**KOMISSION DIREKTIIVI 2000/74/EY,
annettu 22 päivänä marraskuuta 2000,
kaksi- ja kolmipyöräisten moottoriajoneuvojen hallintalaitteiden, ilmaisimien ja osoittimien tunnistamisesta annetun neuvoston direktiivin 93/29/ETY mukauttamisesta tekniikan kehitykseen
(ETA:n kannalta merkityksellinen teksti)**

— Täydennetään kuvan 3 otsikkoa seuraavasti:

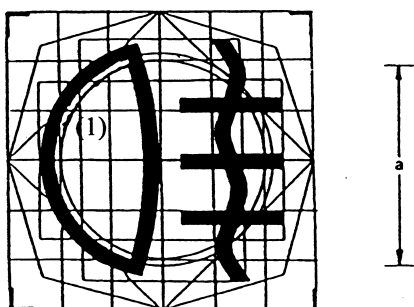
"Huom.: Jos oikeaa ja vasenta suuntavalaisinta varten on erilliset ilmaisimet, nuolia voidaan käyttää myös erikseen."

"Kuva 14

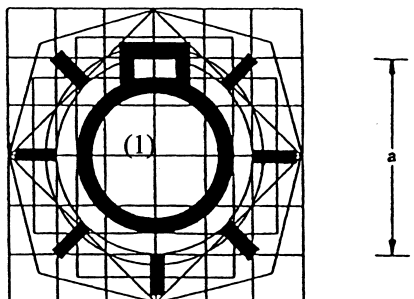
— Korvataan kuvan 14 otsikko seuraavasti:

Moottorin syyttimen tai pysäyttimen hallintalaite 'käytössä' -asennossa"
